改善箇所説明図

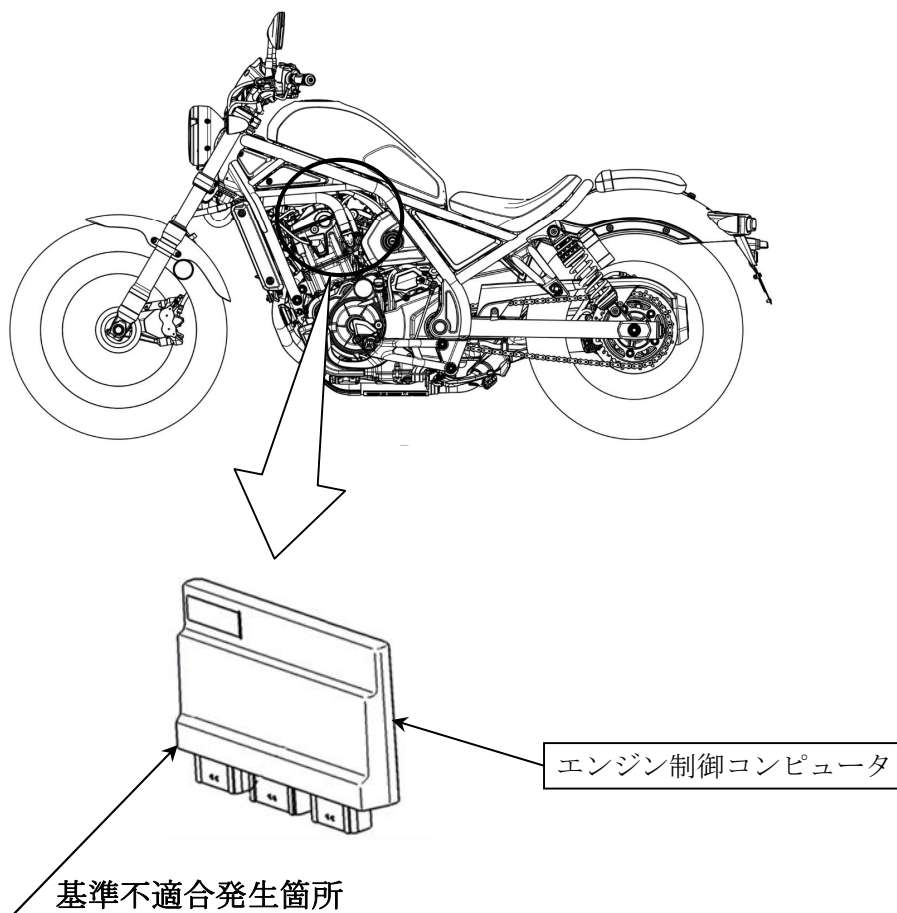
直列2気筒エンジンにおいて、エンジン制御コンピュータの燃料噴射制御プログラム及び失火検知時のフェールセーフ制御プログラムが不適切なため、高地から低地までスロットルを低開度で走行すると、燃料噴射量を正しく制御できないことがある。そのため、燃焼に必要な燃料噴射量が不足して失火し、警告灯が点灯するとともに失火検知した気筒の燃料噴射を停止して、エンジン不調となり、最悪の場合、停止直前や発進時にエンストして再始動できなくなるおそれがある。

全車両、エンジン制御コンピュータを対策プログラムに書き換える。

注： は書き換える部品を示す。

識別：車台番号打刻部付近に黒色の識別ラベルを貼付する。
